第 27 回技能グランプリ「機械組立て」職種 Q & A

中央職業能力開発協会

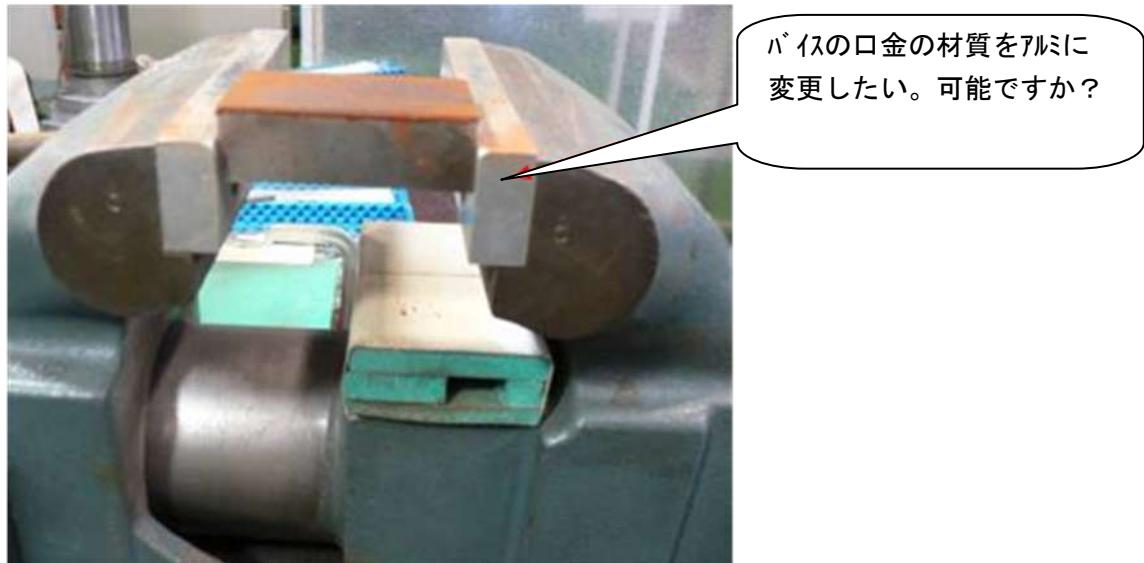
Q 2 : 作業台高さ調整のための踏み台や、踏み板を持参する場合、持ち込み可能なサイズ等を教えてください。

作業用足場板を持ち込みしたいのですが、サイズはいくらまで可能ですか。

A 2 : 踏み台は隣人に迷惑をかけなければ持参可能です。

なお、今大会では作業台のサイズは 900×1200 、横方向の作業台の間隔は 1500mm 程度を想定しております。 1500mm の間隔は共有スペース、及び通路を兼ねており、良識の範囲内でお考えください(作業台間の縦方向の間隔は 1600mm 程度を想定しております)。
